サスペンション(ロアアーム取り付けボルト)に関するリコール情報

リコール届出一覧表

改善箇所説明図

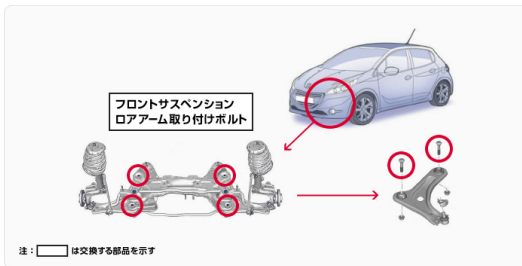
フロントサスペンションにおいて、ロアアーム取り付けボルトの強度が不足しているものがある。そのため、そのままの状態で使用を続けると、ボルトが破損して、異音が発生し、最悪の場合、ステアリング操作に支障をきたすおそれがある。

全車両、ロアアーム取り付けボルトを良品と交換する。
